**AVIS RELATIF À LA PROTECTION
CONTRE LES EVENTUELS EFFETS NOCIFS ET NUISANCES
PROVOQUÉS PAR LES RAYONNEMENTS NON IONISANTS
GÉNÉRÉS PAR DES ANTENNES ÉMETTRICES STATIONNAIRES**

Commune : LA LOUVIERE - Exploitant : TELENET GROUP

Référence exploitant : HT1893E

Rapport n° 3736 / 2023

Figure 1 : Vue en plan des lieux de séjour et des points de contrôle

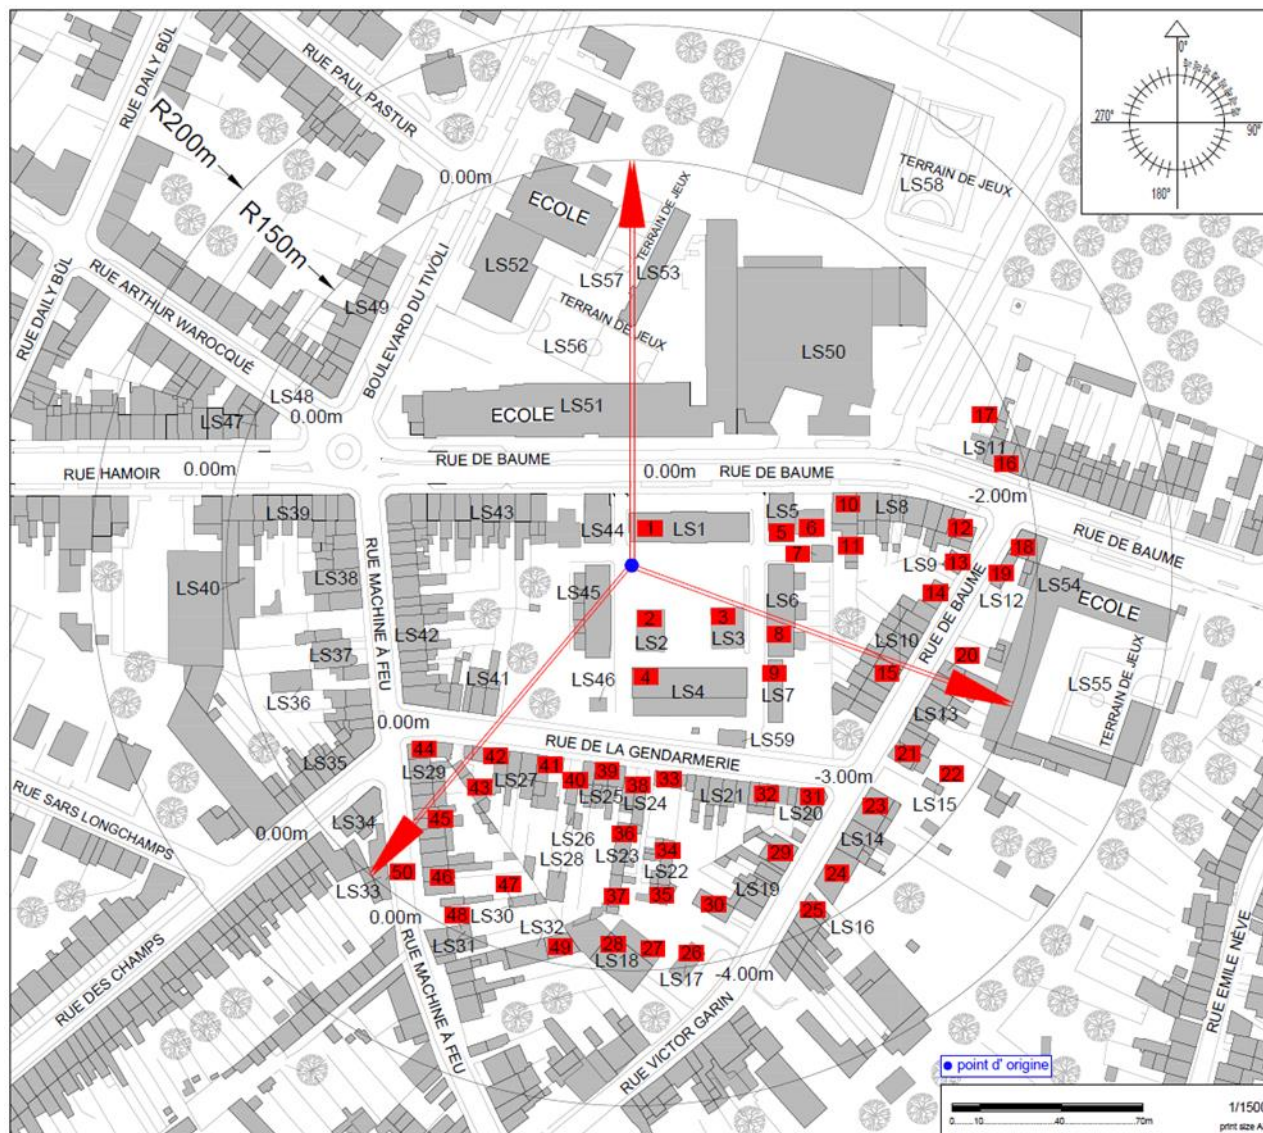
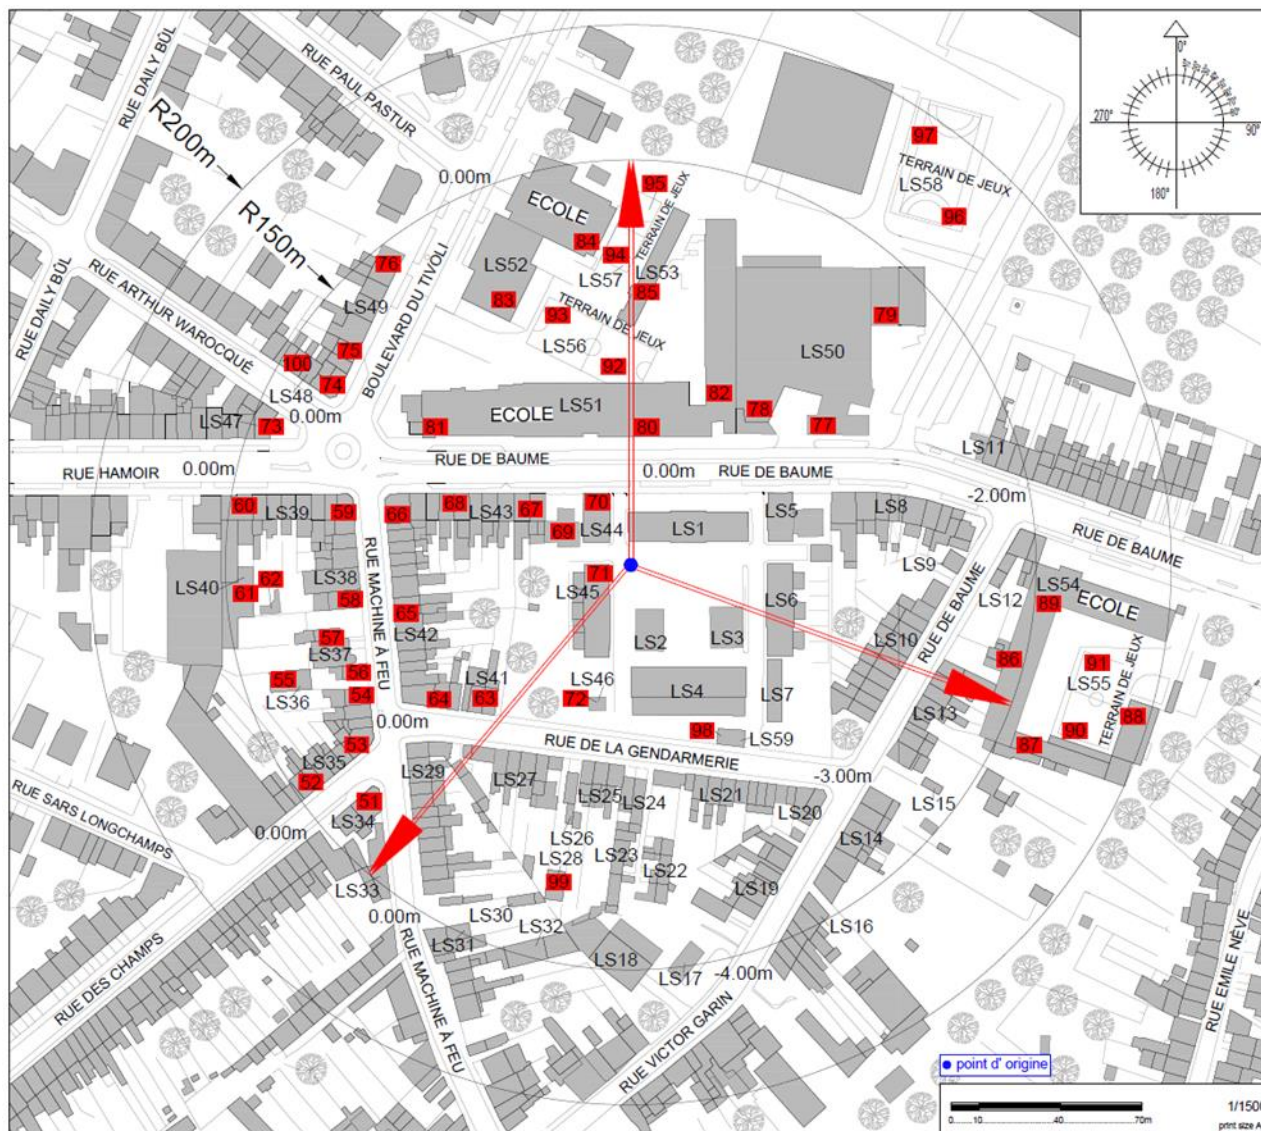
Les fréquences d'émission, la puissance rayonnée par chacune des antennes et leur gain permettent de déterminer le rayon de la zone à analyser. Tout dépassement de la limite par installation est exclu en dehors de cette zone. Le tableau 2 reprend les 35 LS² pour lesquels l'indice d'exposition est le plus élevé. Les différentes colonnes indiquent :

- le numéro du point de contrôle repris sur un des plans de la figure 1;
- le numéro du LS dans lequel se trouve le point de contrôle de la 1^{ère} colonne ;
- l'atténuation d'obstacle prise en compte pour le calcul de l'indice d'exposition dans le LS ;
- le résultat du calcul de l'indice d'exposition.

N° point de contrôle	LS	Atténuation (dB)	Indice d'exposition relatif à la limite par installation IE_i
44	LS29	3,0	0,972
45	LS29	3,0	0,869
95	LS57	0,0	0,855
20	LS13	3,0	0,824
15	LS10	3,0	0,797
21	LS13	3,0	0,745
91	LS55	0,0	0,742
54	LS35	3,0	0,731
90	LS55	0,0	0,729
53	LS35	3,0	0,716
51	LS34	3,0	0,689
56	LS37	3,0	0,653
46	LS29	3,0	0,647
84	LS52	3,0	0,636
12	LS8	3,0	0,629
86	LS54	3,0	0,603
23	LS14	3,0	0,601
94	LS57	0,0	0,585
47	LS30	3,0	0,581
22	LS15	3,0	0,576
99	LS28	3,0	0,550
31	LS20	3,0	0,540
19	LS12	3,0	0,531
50	LS33	3,0	0,530
52	LS35	3,0	0,511
48	LS31	3,0	0,501
89	LS54	3,0	0,499
18	LS12	3,0	0,494
83	LS52	3,0	0,481
57	LS37	3,0	0,479
87	LS54	3,0	0,466
37	LS23	3,0	0,451
55	LS36	3,0	0,423
58	LS38	3,0	0,422
13	LS9	3,0	0,420

Dans le cas des LS situés à l'intérieur des bâtiments, une atténuation d'obstacle est prise en compte et il en résulte que la distance maximale à laquelle la limite pourrait être atteinte se réduit à 118,3 m.

Figure 2 : Vue en plan des installations d'antennes dans un rayon de 300 mètres autour de l'installation faisant l'objet de la demande d'avis

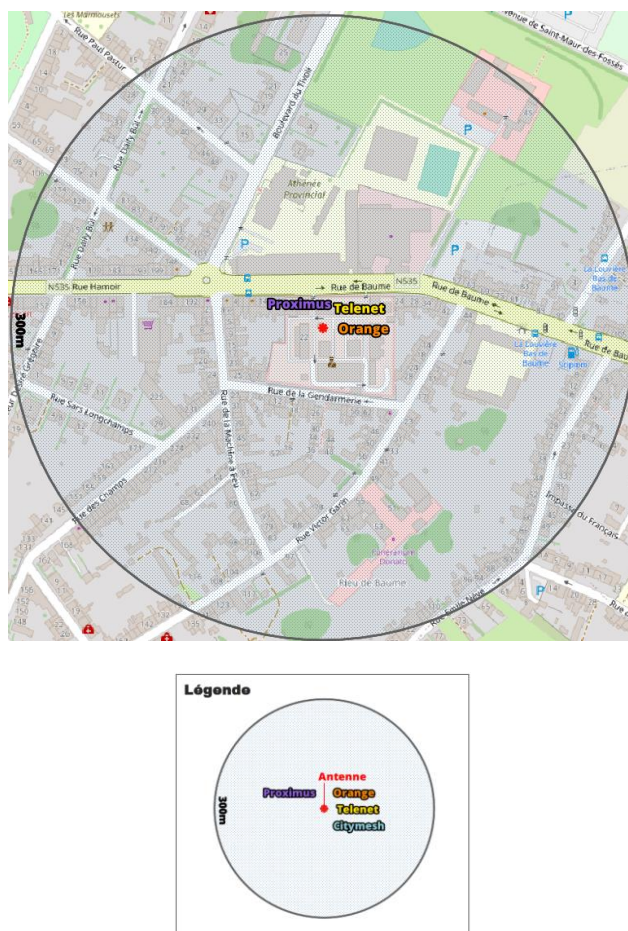
Le plan en projection verticale de la figure 2 indique la localisation des antennes actives éventuelles visées par le décret et situées dans un rayon de 300 mètres autour de l'installation référencée dans le paragraphe 2. Les données de localisation de ces antennes et les avis correspondant sont accessibles via le cadastre en ligne des antennes émettrices stationnaires⁶.

Compte tenu du nombre d'installations localisées dans la figure 2, il apparaît que l'intensité du rayonnement électromagnétique généré, dans les lieux de séjour situés à proximité de l'installation référencée dans le paragraphe 2, par l'ensemble des antennes émettrices stationnaires de l'ensemble des exploitants du même site d'antennes émettrices stationnaires respecte la limite fixée à l'article 4, § 2 du décret.
